Projet d'aménagement du parc éolien du Massif du Sud

Étude d'impact sur l'environnement déposée
à la ministre du Développement durable,
de l'Environnement
et des Parcs

RAPPORT
COMPLÉMENTAIRE

Cette section présente les réponses de Saint-Laurent Énergies aux questions et commentaires de la Direction des évaluations environnementales (Dossier no. 3211-12-134) déposés le 22 mars 2010.

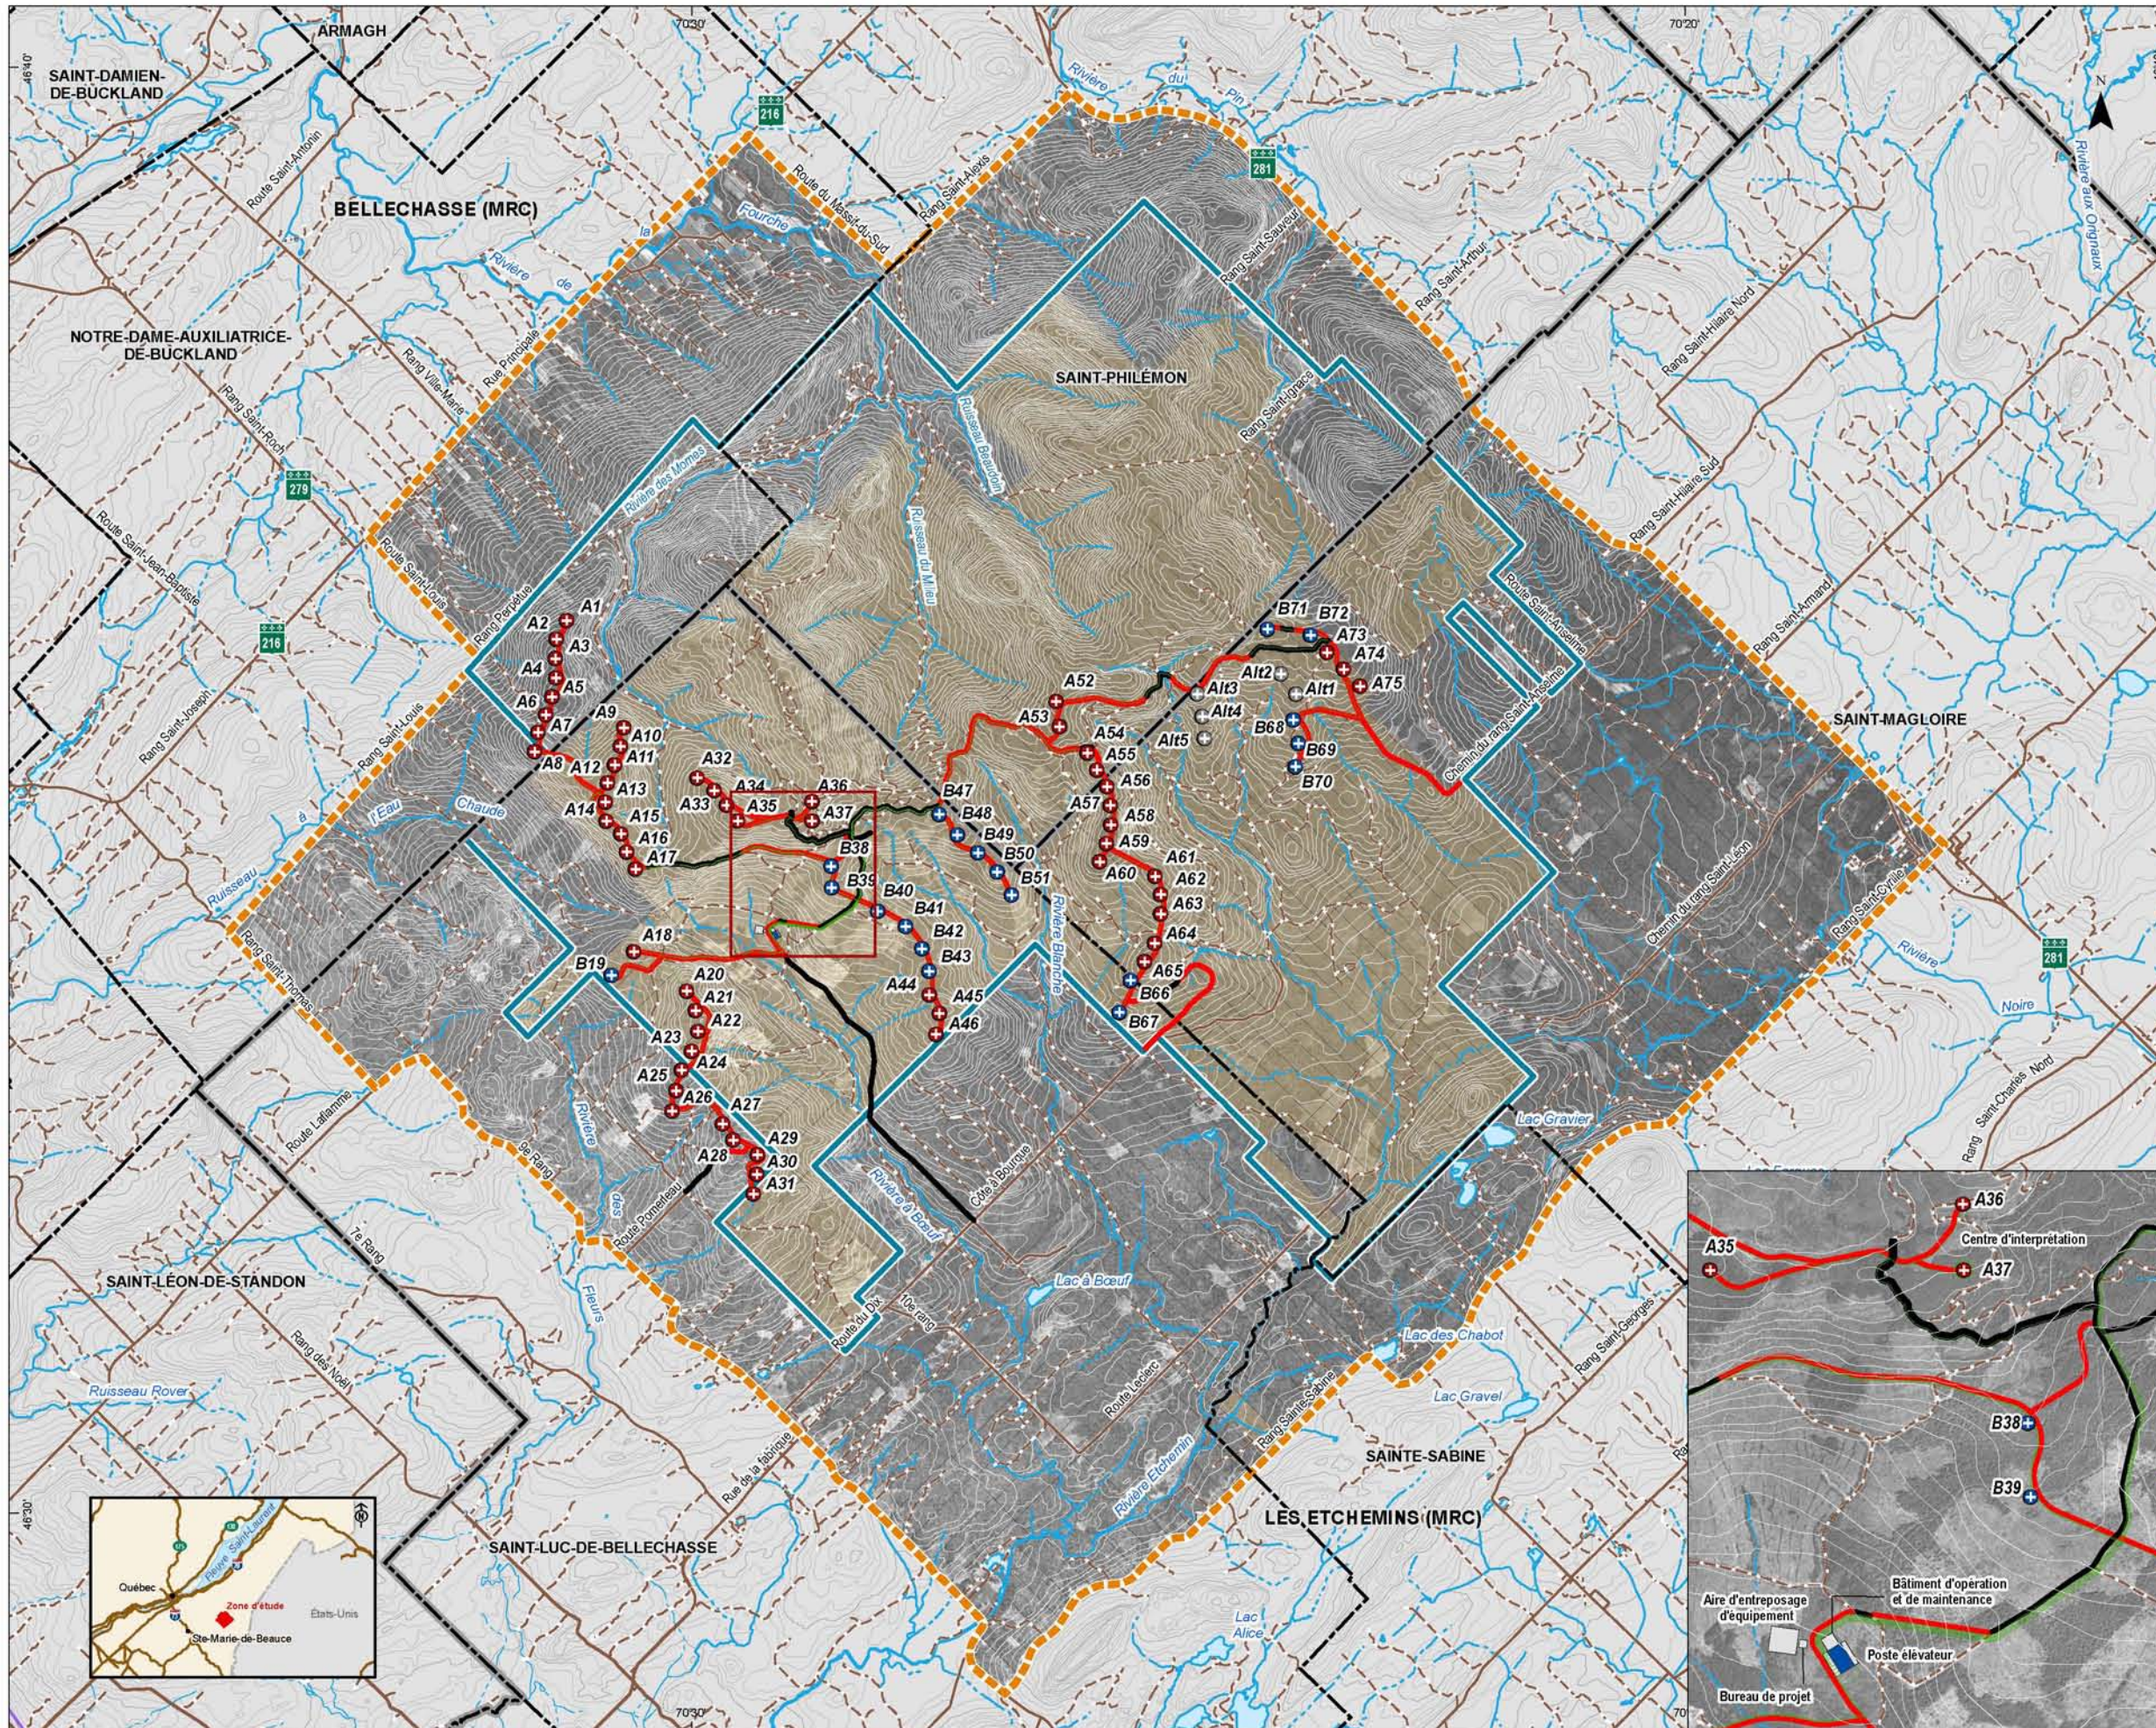
QC-2 **Aucun site alternatif d'implantation d'éoliennes n'est proposé dans l'étude d'impact; l'initiateur doit prévoir des sites alternatifs afin de répondre aux problématiques qui pourraient être soulevées au cours de l'analyse et ainsi qu'il a été recommandé dans plusieurs rapports du Bureau d'audiences publiques sur l'environnement et aussi dans le Rapport d'analyse environnementale du parc éolien de Montagne Sèche : « l'équipe d'analyse considère que les projets de parcs éoliens qui seront dorénavant soumis à la procédure d'évaluation des impacts sur l'environnement devraient, dans la mesure du possible, se garder une marge de manœuvre suffisante pour intégrer les contraintes qui apparaîtraient en cours d'élaboration afin d'avoir la possibilité de déplacer et de relocaliser des éoliennes si la situation se présente... » (page 24).**

RQC-2 L'initiateur a développé le projet en recherchant l'optimisation entre la production d'énergie électrique et la protection de l'environnement. Dans cette perspective, le projet déposé dans le cadre de l'appel d'offres A/O 2005-03 offrait le prix le plus compétitif à la Hydro-Québec, tout en respectant les objectifs en matière de protection de l'environnement. Au cours de la réalisation de l'étude d'impact sur l'environnement et en réponse à des préoccupations posées par les parties prenantes relativement aux impacts environnementaux de certains emplacements, l'initiateur a déjà consenti à relocaliser six éoliennes situées sur la crête du Mont du Midi, soit le secteur le plus productif en énergie éolienne du projet.

Cette première relocalisation a déjà entraîné une perte de revenu importante pour le projet. Ainsi, les 75 emplacements présentés dans le rapport principal (volume 1) de l'étude d'impact représentent des emplacements optimisés permettant encore d'atteindre les objectifs de production d'énergie à moindre coût tout en étant acceptables sur le plan de l'impact sur l'environnement.

Toutefois, au terme d'une analyse approfondie du site, l'initiateur est en mesure d'identifier cinq emplacements supplémentaires répondant aux critères environnementaux mais qui diminuent encore la production énergétique du parc éolien. Ces emplacements sont illustrés sur la carte 1 comme étant des emplacements alternatifs. L'initiateur désire rappeler que l'analyse des données de vent révèle que ces emplacements alternatifs sont moins intéressants d'un point de vue énergétique et que toute perte de productivité énergétique additionnelle se trouverait à fragiliser la viabilité économique et environnementale. Le déplacement des 6 éoliennes de la crête du Mont du Midi, de même que le recours si nécessaire aux 5 emplacements alternatifs, engendrerait une diminution de la production énergétique annuelle de l'ordre de 6% par rapport aux estimations qui ont servi à concevoir le projet présenté pour l'appel d'offres A/O 2005-03. Par conséquent, il paraît improbable que des emplacements alternatifs autres que les cinq présentés ici puissent s'intégrer à un projet éolien respectant les objectifs de production énergétique dans le contexte de l'appel d'offres A/O 2005-03 et les objectifs de protection de l'environnement.

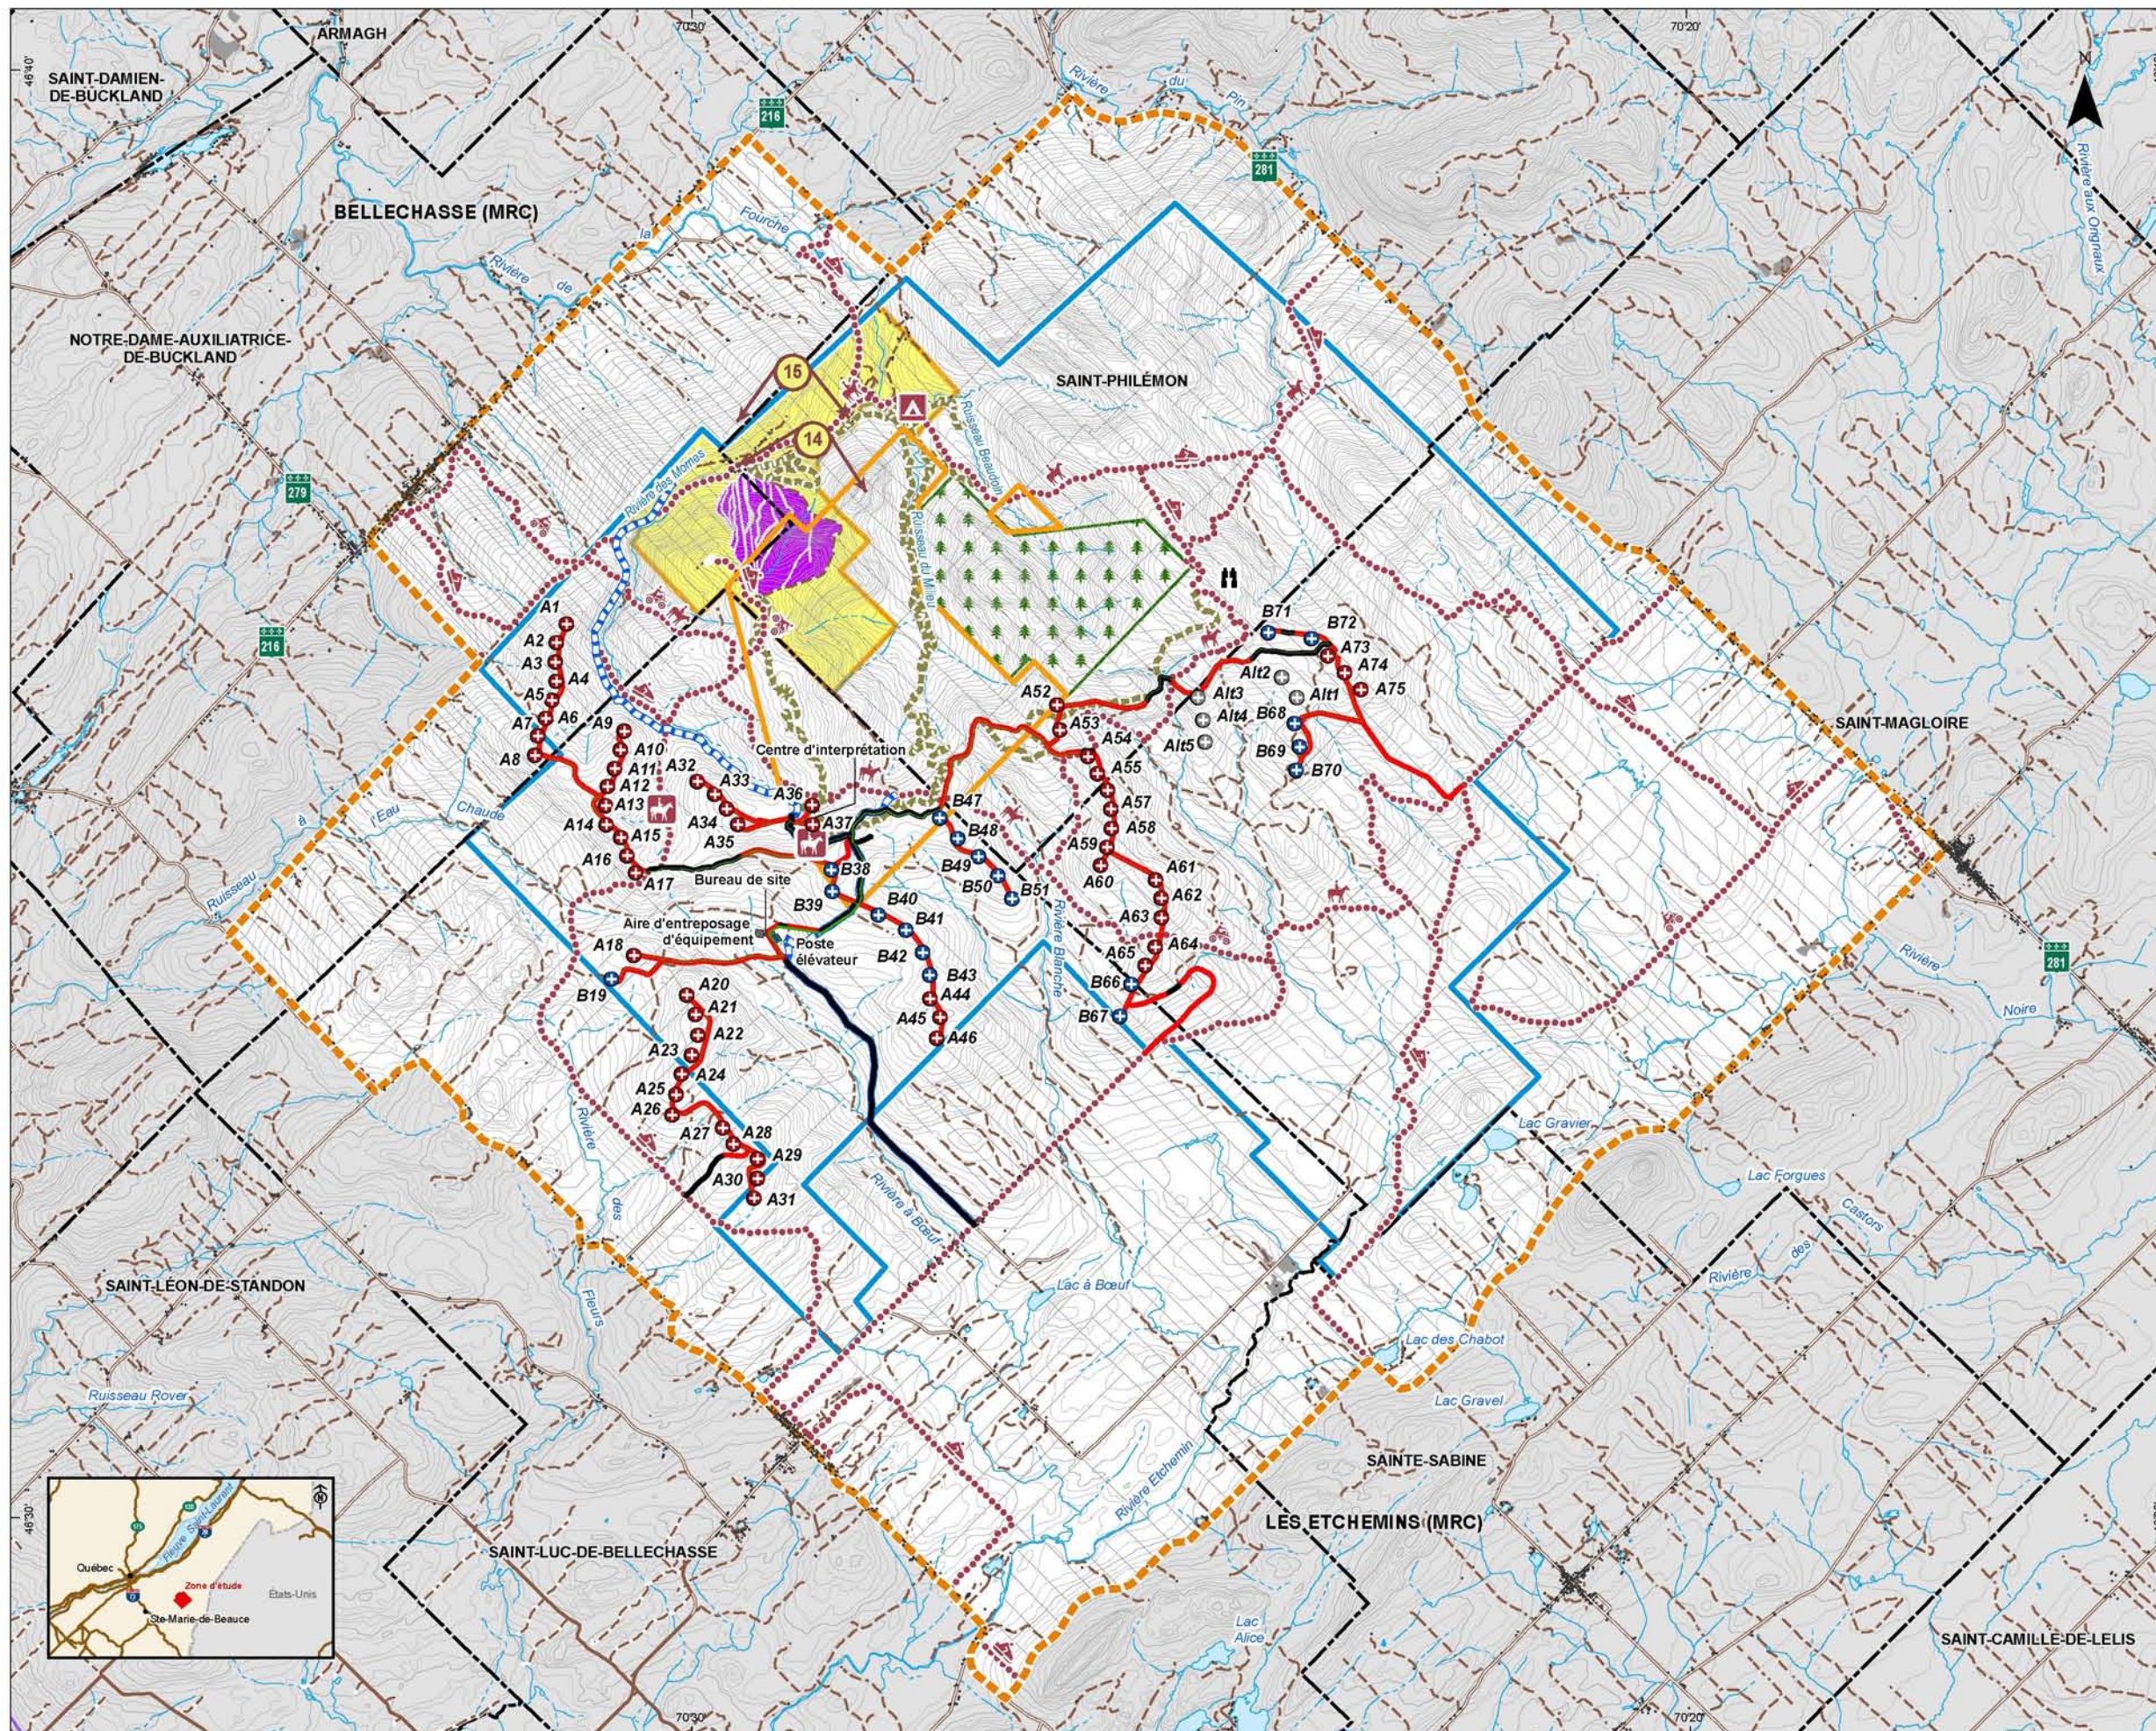
QC-10 Selon l'information disponible, les gestionnaires de la Station touristique prévoient le développement d'unités de villégiature à proximité du centre de ski. Localiser ce développement futur (zone de villégiature projetée) et discuter des impacts possibles (visuels, économiques et autres) du parc éolien sur le développement projeté.

RQC-10 La zone de villégiature projetée serait localisée au sud de la rivière des Mornes, dans la zone de récréation intensive (voir carte 2) qui englobe le centre de ski (M. Gaétan Patry, MRC de Bellechasse, communication personnelle, 30 mars 2010). Compte-tenu de la topographie des lieux et des voies d'accès existantes, seul le secteur nord de ladite zone est approprié pour l'aménagement d'unités de villégiature.

Les impacts du projet éolien sur ces unités, pour toutes les phases, sera nul, sinon mineur puisqu'aucune éolienne, ni structure permanente, ni chemin d'accès ne seront situés à moins de 5 km desdites unités projetées. Aucun préjudice physique aux bâtiments ou aux infrastructures n'est prévu, voire même possible. Seul un impact visuel, jugé mineur, pourrait être appréhendé. À des fins de comparaison, la carte 2 reproduit les lieux d'observation stratégiques 14 et 15, lesquels sont localisés dans le même secteur que la zone de récréation intensive où seraient localisées les unités de villégiature.
